Modificación para mejora sensibilidad micrófono hilo BT2

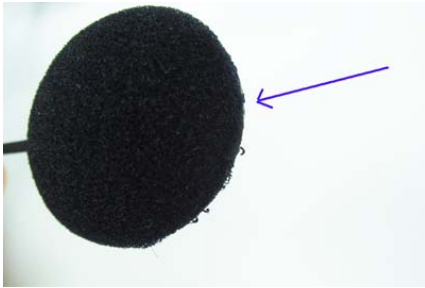
Se deben tapar los dos agujeros situados encima de las soldaduras. La mejor solución es usar una cola densa (no líquida ya que podría entrar en los agujeros).

Abra el micrófono desde delante y aparte la espuma, con mucho cuidado, para no romperla.

Descubra la parte inferior donde están las soldaduras del micrófono

Ahora deberá recolocar la esponja. Si no queda bien sujeta, utilice un poco de cola pero que sea compatible con la esponja.
